Datum: 6 September 2017
Onderwer: zienswijze bestemmingsplan [] te Woudenberg

Van: ...
Verzonden: dinsdag 22 augustus 2017 16:09
Aan: bebouwdekom
Onderwerp: zienswijze bestemmingsplan Stationsweg West
187 te Woudenberg
Bijlagen: plankaart.jpg; situatie.jpg

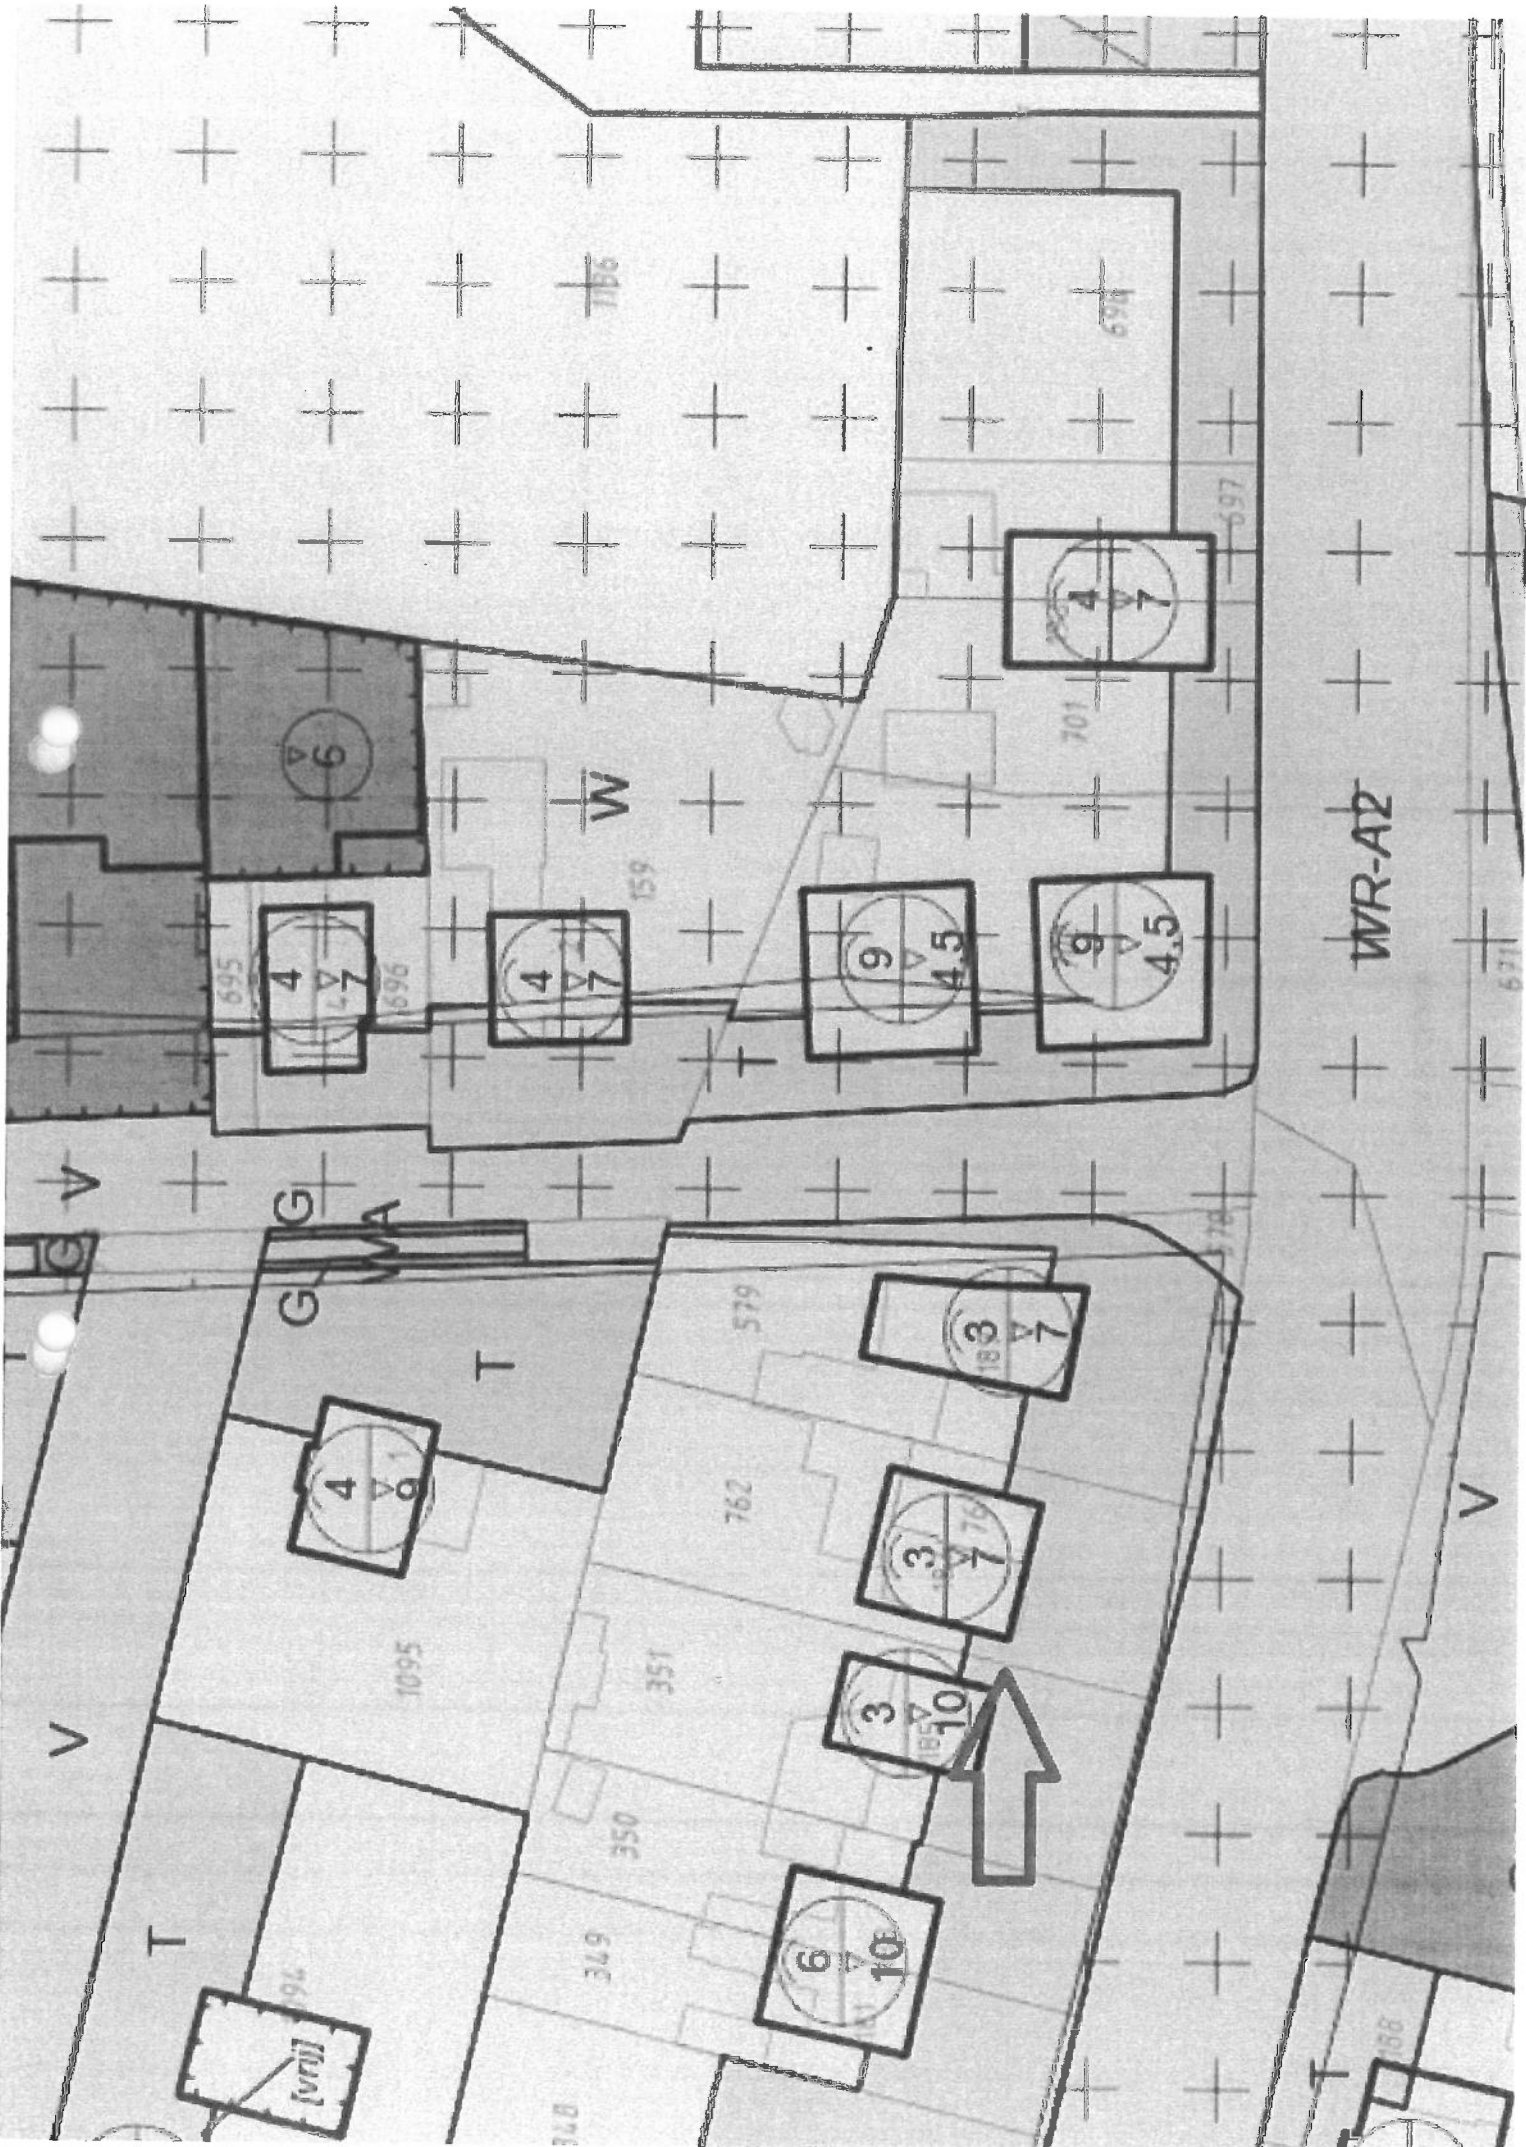
Op de kaart staat bij de bouwhoogte goothoogte van 3 meter en nok van 7 meter. Het hoofdgebouw is omstreeks 1935 gebouwd en is nadien niet verhoogd. De goothoogte bedraagt circa 6 meter en de nok circa 9 meter. (zie foto)
Kunt u dit op de plankaart aanpassen?
